Tilsynsrapport

Rapport	
Rapporttittel Oppgave 001532027 - rapport etter tilsyn med Johan Castberg om prosjektering og verifikasjon av sjøis mot skroget	Aktivitetsnummer 049316008

Involverte	
Hovedgruppe T-1	Oppgaveleder Arne Kvitrud
Deltakere i revisjonslaget Arne Kvitrud, Narve Oma, Audun Kristoffersen og Morten Langøy	Dato 12.6.2018

Figur 1: Observerte maksimale årlige utbredelser av sjøisen nord for Johan Castbergfeltet, etter Equinors Excel-ark. Figuren har årstall på horisontalaksen og grader nord på vertikalaksen.

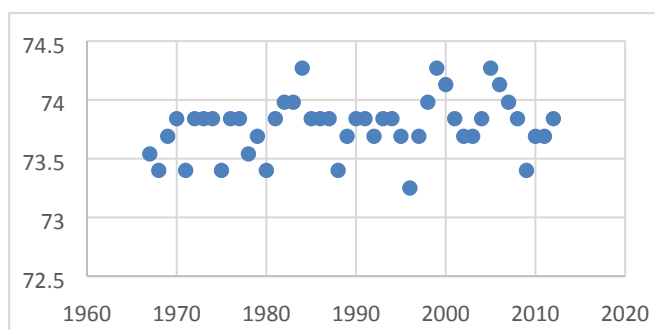
a) Equinor opplyste at både de selv og DNV GL (som verifikatør) har brukt det samme datasettet fra Tromsø. Vi har fått tilsendt Equinors datasett med årsektremer for sjøisutbredelsene, som vi har plottet i figur 1.

En har svært mange like verdier, spesielt på 73,9 grader nord. Det tyder på feil eller dårlig oppløsning av kartene, eller omtrentlige avlesninger. Dersom mange forskjellige avlesninger er avrundet til like verdier, undervurderes variansen, og det kan gi for lave ekstremverdiene.
